2022 - Anexa la Ediția Specială a Avizelor pentru Navigatori

2022 - Annex to Special Edition of Notices to Mariners

Dimensione bloc: 52 x 107mm

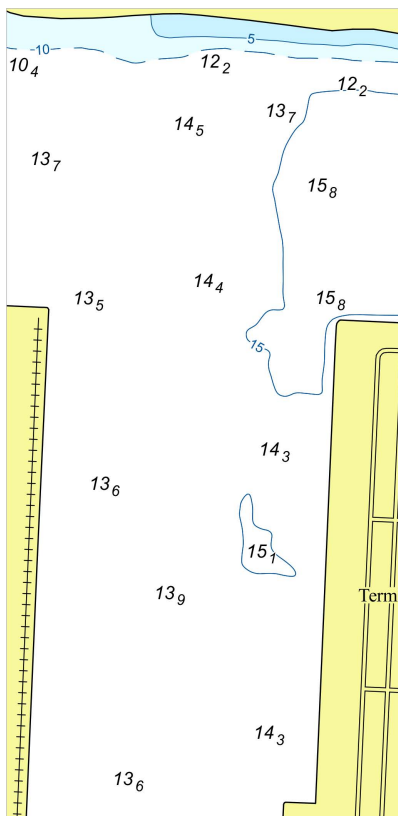
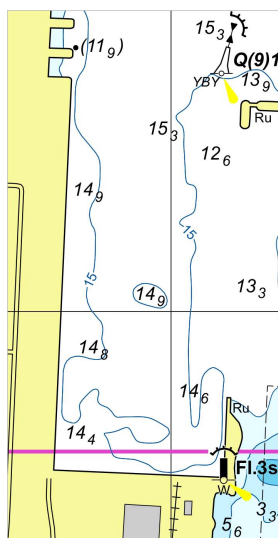
11. Se introduce adâncime de:

- a) 13,9 m: 44°06,323 N 028°40,718 E;
- b) 14,9 m: 44°06,158 N 028°40,279 E, sondaj închis de o izobată de 15 m;
- c) 13,2 m: 44°05,807 N 028°40,355 E;

12. Se înlocuiește adâncime de:

- a) 14,9 m (44°06,295 N 028°40,434 E) cu 14,6 m;
- b) 15,2 m (44°06,268 N 028°40,719 E) cu 14,9 m, sondaj închis de o izobotă de 15m;
- c) 14,3 m (44°06,381 N 028°39,916 E) cu 10,3 m;
- d) 5,1 m (44°06,207 N 028°38,584 E) cu 4,9 m, sondaj închis de o izobotă de 5 m;

Însoțește AN 4/38/25, punct 13c

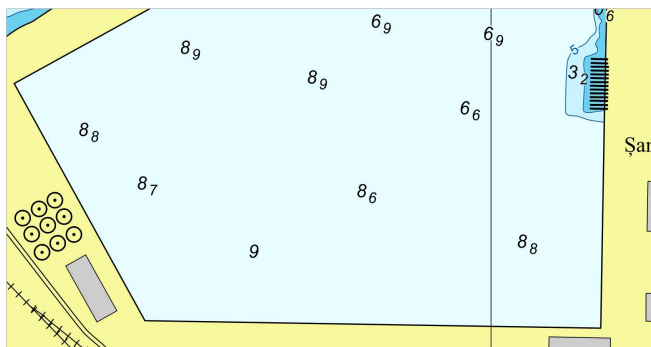
13. Se introduce bloc de hartă centrat pe punctul de coordonate:

- a) 44°06,410 N 028°39,460 E;
- b) 44°06,025 N 028°39,972 E;
- c) 44°05,678 N 028°38,840 E.

Image Size: 52 x 107mm

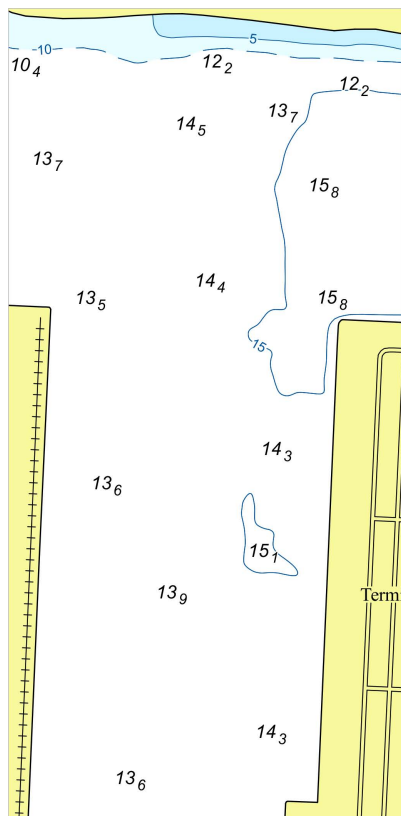
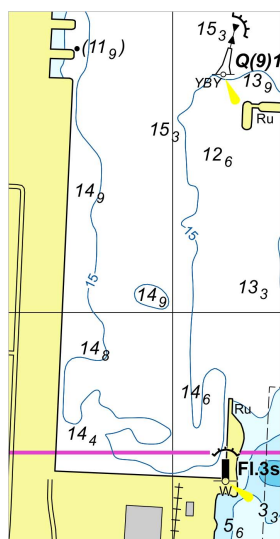
11. Insert depth:

- a) 13,9 m: 44°06,323 N 028°40,718 E;
- b) 14,9 m: 44°06,158 N 028°40,279 E surrounded by the 15 m contour;
- c) 13,2 m: 44°05,807 N 028°40,355 E;

12. Replace depth:

- a) 14,9 m (44°06,295 N 028°40,434 E) with depth of 14,6 m;
- b) 15,2 m (44°06,268 N 028°40,719 E) with depth of 14,9 m, surrounded by the 15 m contour;
- c) 14,3 m (44°06,381 N 028°39,916 E) with depth of 10,3 m;
- d) 5,1 m (44°06,207 N 028°38,584 E) with depth of 4,9 m, surrounded by the 5 m contour;

13. Insert block of chart centered in:

- a) 44°06,410 N 028°39,460 E;
- b) 44°06,025 N 028°39,972 E;
- c) 44°05,678 N 028°38,840 E.
